**Commissione Tecnica PNRR - PNIEC**

**Parere n. 174 del 16/06/2023**

<b>Progetto</b>	<b>Progetto Impianto agrovoltaico denominato "La Comuna" di potenza 20,2176 MWp, sito nel Comune di Argenta (FE)</b>  <b>ID_VIP:7733</b>
<b>Proponente</b>	<b>FLYNIS PV 2 SRL</b>

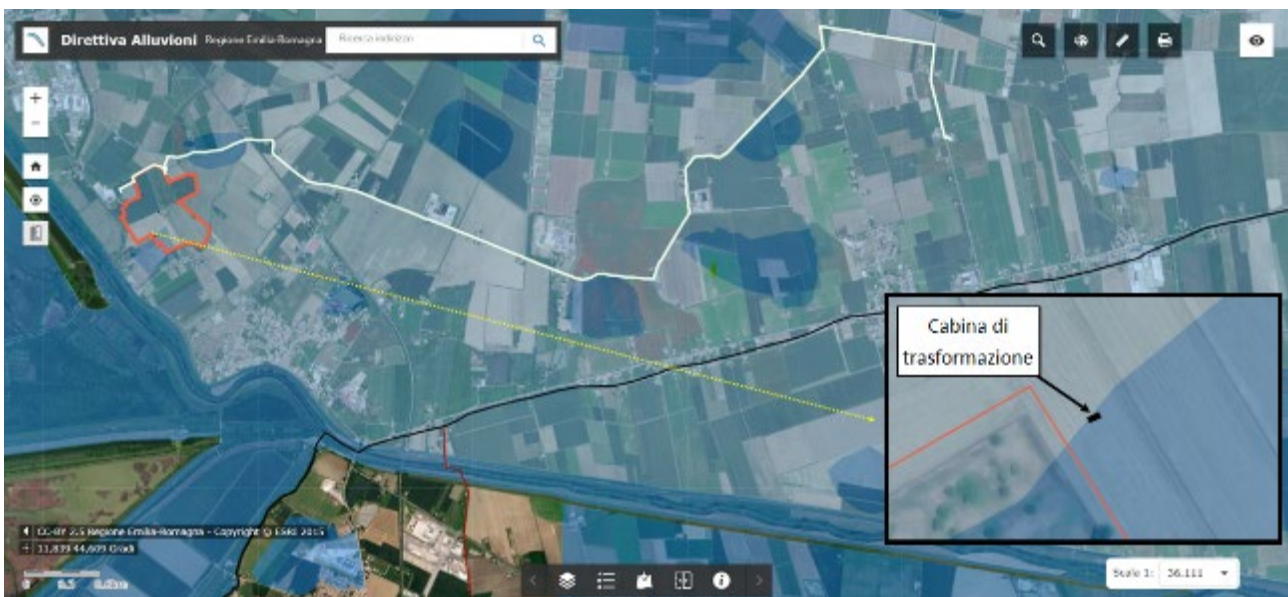
La Commissione ritiene che la scelta di localizzazione non abbia tenuto sufficientemente conto dei fenomeni alluvionali che possono verificarsi in corrispondenza dell'area di impianto. Inoltre, la Commissione non ha elementi sufficienti per potersi esprimere sull'alternativa "zero".

La Commissione ha, quindi, ritenuto necessario un approfondimento tecnico istruttorio in riferimento ad alcuni tematismi. Da un controllo effettuato dalla Commissione in data 31/05/2023 sul Portale della Direttiva Alluvioni della Regione Emilia-Romagna<sup>14</sup>, emerge che una cabina di trasformazione dell'impianto ricade

all'interno di un'area di classe P3 a "pericolosità elevata"<sup>15</sup> generata dal reticolo secondario di pianura dell'Unit of Management Po (ITN008).

La Commissione, dopo aver analizzato il documento "Aggiornamento e revisione delle mappe di pericolosità e del rischio di alluvione redatte ai sensi dell'art. 6 del D.lgs. 49/2010 attuativo della Dir. 2007/60/CE – Il ciclo di gestione"<sup>16</sup> del Distretto del fiume Po, ritiene che tale cabina possa essere interessata da eventi alluvionali frequenti in tutte le fasi (cantiere, esercizio, dismissione).

Per questo motivo, il Proponente dovrà individuarne una nuova collocazione, all'esterno dell'area di pericolosità elevata P3, modificando il layout progettuale. Inoltre, essendo tutta l'area di impianto interessata da aree di allagamento aventi pericolosità media P2, la Commissione ritiene necessario che tutte le strutture prefabbricate che poggiano sul suolo (cabine di trasformazione, ecc) siano rialzate da terra di un'altezza di sicurezza da concordare con l'Autorità competente in fase esecutiva.

Inoltre, sarà necessario prevedere per ogni tracker un meccanismo di controllo che provveda a un immediato posizionamento dei moduli fotovoltaici in posizione orizzontale qualora si verificasse un blocco dell'operatività dell'impianto.

**Figura 7- Verifica degli impianti ad energia solare nei dintorni dell'area di progetto**

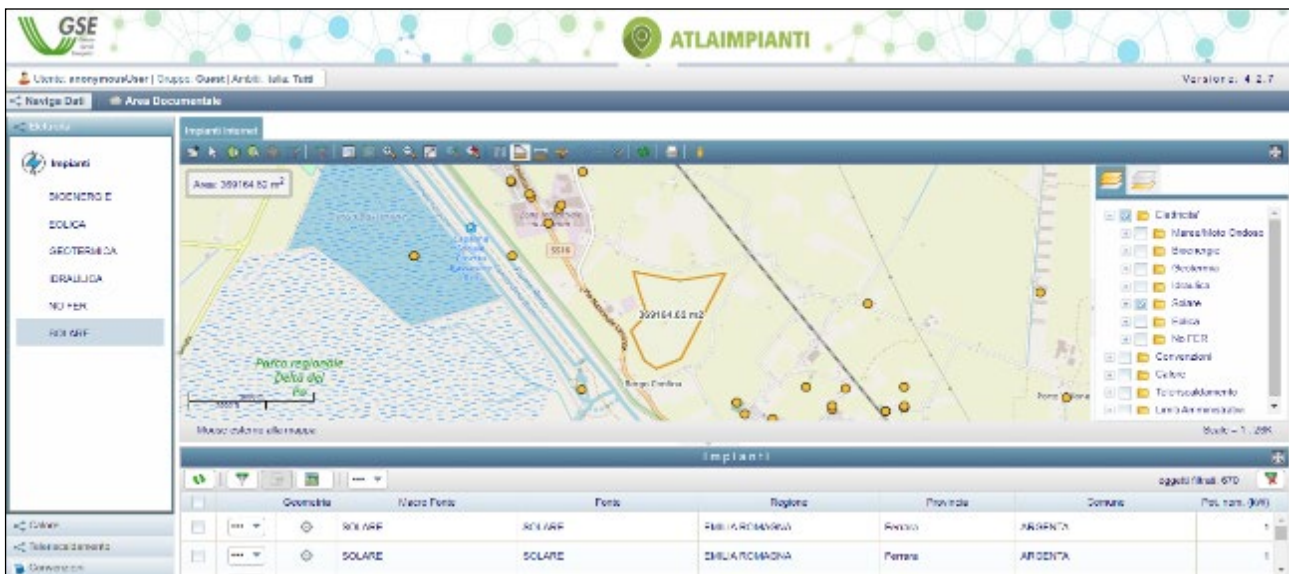
Da una verifica d'ufficio sul portale pubblico Atlaimpianti del GSE [https://atla.gse.it/atlaimpianti/project-/Atlaimpianti\\_Internet.html](https://atla.gse.it/atlaimpianti/project-/Atlaimpianti_Internet.html) è stato possibile verificare la presenza di impianti fotovoltaici esistenti come da indagine effettuata dal Proponente. La stessa verifica ha portato anche alla conclusione che nel Comune di Argenta non ci sono impianti eolici già esistenti.

Da una verifica effettuata in data 24/05/2023 dalla Commissione sul portale pubblico del MASE "Valutazioni e Autorizzazioni Ambientali"<sup>19</sup> nel raggio di 5 km dal centroide dell'area di impianto risulta attualmente all'esame il seguente Progetto:

**Figura 8** - Reticolo idrografico e direzione dei deflussi - Stato di fatto e stato di progetto

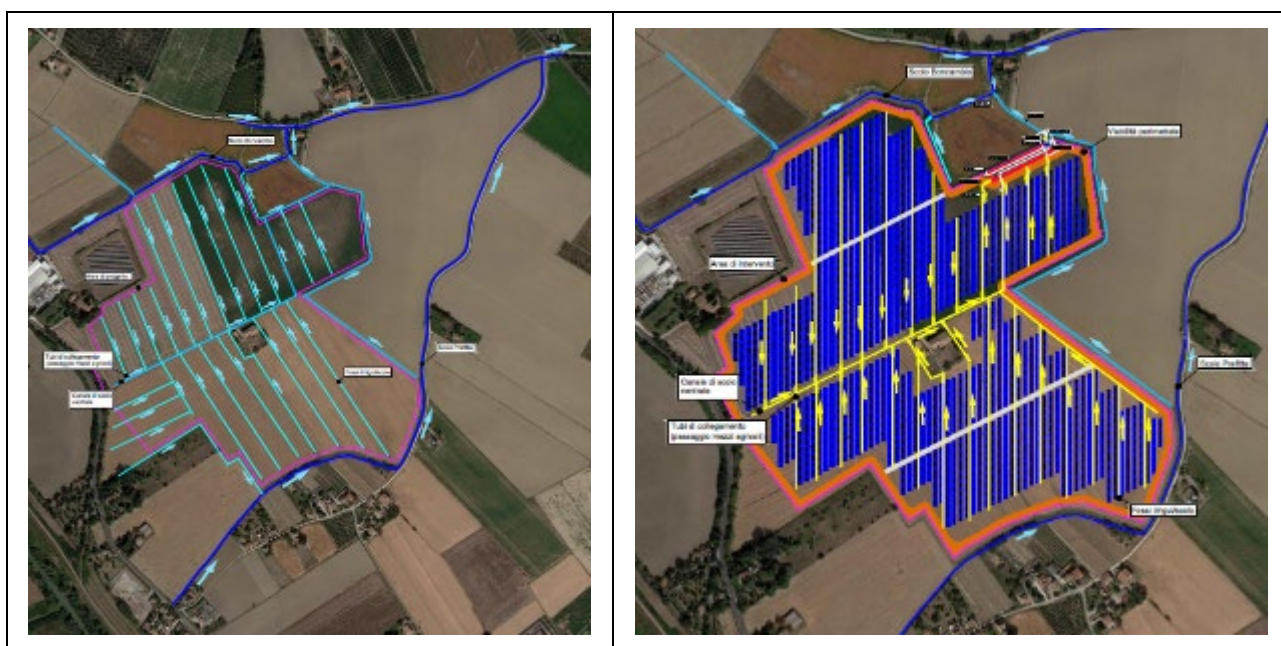
Il Proponente dichiara inoltre che non sarà alterato lo schema di circolazione generale delle acque ma verranno apportati solo gli adattamenti locali necessari. Sarà infatti preservata la funzionalità irrigua della rete di fossi, rendendola parallela alle file dei pannelli fotovoltaici. Tale rete manterrà la doppia funzione di prelievo delle acque irrigue dai canali Prefitta e Buoncambio, e di scarico ed allontanamento delle acque meteoriche mediante il canale di scolo centrale.

Infatti, allo stato attuale i fossi hanno prevalentemente una direzione perpendicolare rispetto al canale di scolo centrale. Allo scopo di consentire il transito e la manovra dei mezzi agricoli, il collegamento tra i fossi ed il canale centrale avverrà mediante tubi interrati. Nella condizione di progetto le file di pannelli sono poste con un angolo di circa 60° rispetto al canale di scolo centrale.

In applicazione delle osservazioni avanzate dal Consorzio di Bonifica Pianura di Ferrara, secondo il quale “nell’ambito di procedure autorizzative riguardanti la realizzazione di campi fotovoltaici nelle quali è stato invitato ad esprimere il proprio parere, ha sempre richiesto l’applicazione del principio di invarianza idraulica mediante la realizzazione di opere di laminazione per l’accumulo temporaneo dei volumi d’acqua meteorica in eccesso definendo, nel contempo, la portata max di scarico nella rete consorziale secondo i parametri stabiliti dalla delibera consorziale n. 61/2009”, il Proponente ha calcolato il volume di invaso minimo che dovrà essere temporaneamente accumulato prima dello scarico al ricevitore finale, pari a 550 m<sup>3</sup>. Il Proponente ha definito anche il valore della portata massima scaricabile dall’area di intervento verso il ricevitore finale, stimato in 11,7 l/s.
